人感センサー付階段灯 仕様変更のお知らせ

仕様変更

■ 対象機種 FHTS-41840Y-PD9、FHTS-21840Y-PD9

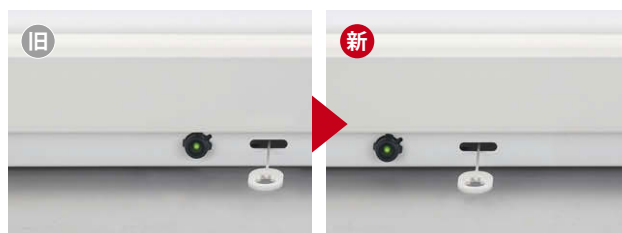
仕様統一のため、モニターランプ・点検スイッチの位置を変更します。
形名、価格、その他特性に変更はございません。

■ 変更点 FHTS-41840Y-PD9
モニターランプ位置の変更 ※点検スイッチ位置は変更なし

充電モニターランプの位置が、正面右から下面点検スイッチ側になります。

FHTS-21840Y-PD9
モニターランプ・点検スイッチ位置の変更

充電モニターランプと点検スイッチが、中央寄りに変わります。
